# ÚZEMNÍ PLÁN MĚSTA BRNA

Textová část Odůvodnění

Kapitola 18 Rozhodnutí o námitkách (včetně odůvodnění)

Svazek Nc18 *(bez osobních údajů)*

Srovnání stávajícího výhledu a výhledu po umístění 16 m vysoké budovy, kterou připouští Návrh ÚPmB

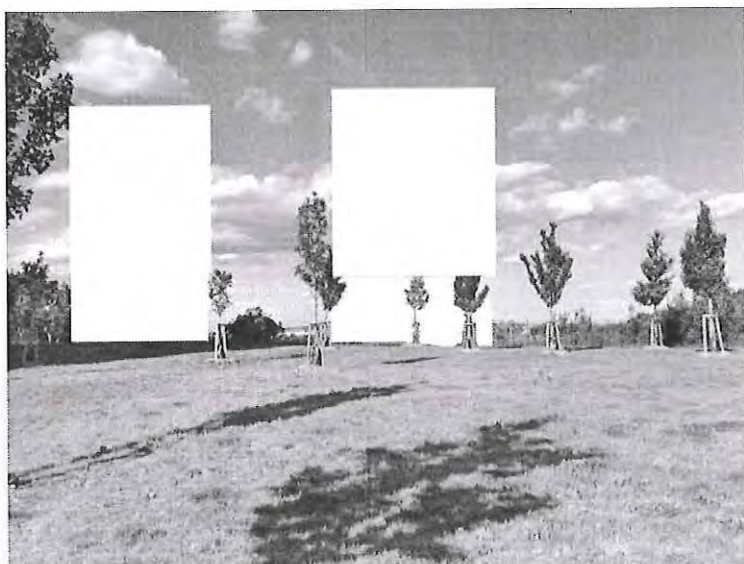
**Upravený ÚPmB totiž nechrání pouze pohledy na vedutu města, ale i pohledy opačným směrem.** Dotčené území se přitom nachází těsně za hranicí pohledově významného území (viz výkres „5.0 Principy uspořádání krajiny – schéma 1:25000“) a nelze vyloučit, že by nevhodně umístěná zástavba na horizontu mohla tyto pohledy směrem z města narušit. Podatel v této souvislosti poukazuje na fakt, že část Dotčeného území zahrnutého v Upraveném ÚPmB do plochy C/v3 se nachází ve výšce 265-275 m.n.m., přičemž okolní terén směrem k hradu Špilberk a ke Žlutému kopci je nižší (klesá z 265 m.n.m. až na 205 m.n.m.) a ani okolní kopce takovému pohledu z centra města nebrání (turistické mapa se zakreslením vrstevnic a přiložená fotodokumentace). Do pohledů na vedutu města i pohledů opačným směrem tak může zasahovat nejen smíšená obytná zástavba vysoká až 16 m, ale rovněž lokální dominanta vysoká až 25 m, jejíž umístění není vyloučeno, byť je podmíněno souladem s architektonickými a urbanistickými principy, jak plyne z odůvodnění Upraveného ÚPmB týkajícího se možnosti umístění lokálních dominant, a to: **„v urbanisticky definovaných případech (nároží, orientace do náměstí, parku apod.). V případě úrovně 3 je lokální dominantou do 25 metrů, v případě úrovně 4 a 5 je možná lokální dominantou až 40 metrů. U urbanisticky významných situací jako je křížení ulic (nároží), situování stavby na náměstí nebo piazzettě, poloha zástavby naproti parku, podél významných nábřeží městského charakteru apod. je přípustné v souladu s kompozičními architektonickými a urbanistickými principy a s ohledem na sousedící zástavbu umístit dominantu s výše uvedenými výškovými limity. Umístění dominant v jednotlivých záměrech je možné, nikoli však nárokové, a je závislé na konkrétním posouzení návrhu zejména s ohledem na okolní zástavbu a celkové kompoziční řešení lokality.“**<sup>35</sup>

Srovnání stávajícího výhledu a výhledu po umístění 16 m vysoké budovy, kterou připouští Návrh ÚPmB

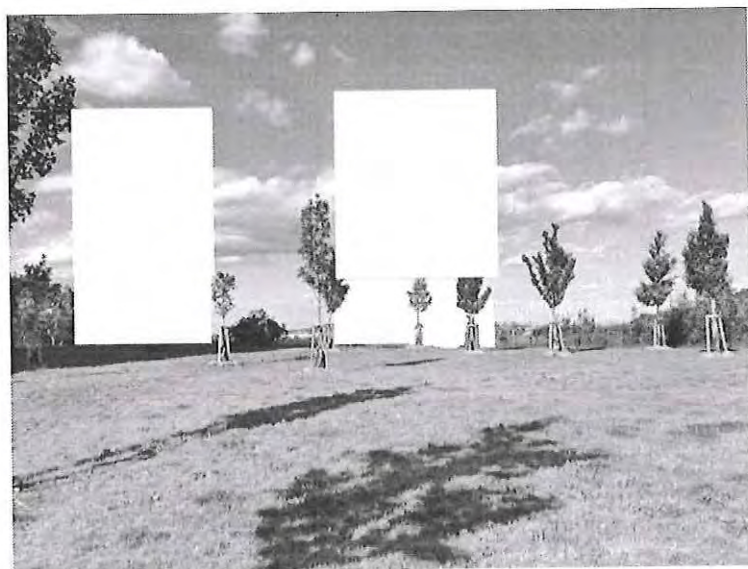
**Upravený ÚPmB totiž nechrání pouze pohledy na vedutu města, ale i pohledy opačným směrem.** Dotčené území se přitom nachází těsně za hranicí pohledově významného území (viz výkres „5.0 Principy uspořádání krajiny – schéma 1:25000“) a nelze vyloučit, že by nevhodně umístěná zástavba na horizontu mohla tyto pohledy směrem z města narušit. Podatel v této souvislosti poukazuje na fakt, že část Dotčeného území zahrnutého v Upraveném ÚPmB do plochy C/v3 se nachází ve výšce 265-275 m.n.m., přičemž okolní terén směrem k hradu Špilberk a ke Žlutému kopci je nižší (klesá z 265 m.n.m. až na 205 m.n.m.) a ani okolní kopce takovému pohledu z centra města nebrání (turistické mapa se zakreslením vrstevnic a přiložená fotodokumentace). Do pohledů na vedutu města i pohledů opačným směrem tak může zasahovat nejen smíšená obytná zástavba vysoká až 16 m, ale rovněž lokální dominanta vysoká až 25 m, jejíž umístění není vyloučeno, byť je podmíněno souladem s architektonickými a urbanistickými principy, jak plyne z odůvodnění Upraveného ÚPmB týkajícího se možnosti umístění lokálních dominant, a to: „**v urbanisticky definovaných případech (nároží, orientace do náměstí, parku apod.). V případě úrovně 3 je lokální dominantu do 25 metrů, v případě úrovně 4 a 5 je možná lokální dominantu až 40 metrů.** U urbanisticky významných situací jako je křížení ulic (nároží), situování stavby na náměstí nebo piazzettě, poloha zástavby naproti parku, podél významných nábřeží městského charakteru apod. **je přípustné v souladu s kompozičními architektonickými a urbanistickými principy a s ohledem na sousedící zástavbu umístit dominantu s výše uvedenými výškovými limity. Umístění dominant v jednotlivých záměrech je možné, nikoli však nárokové, a je závislé na konkrétním posouzení návrhu zejména s ohledem na okolní zástavbu a celkové kompoziční řešení lokality.**“<sup>35</sup>
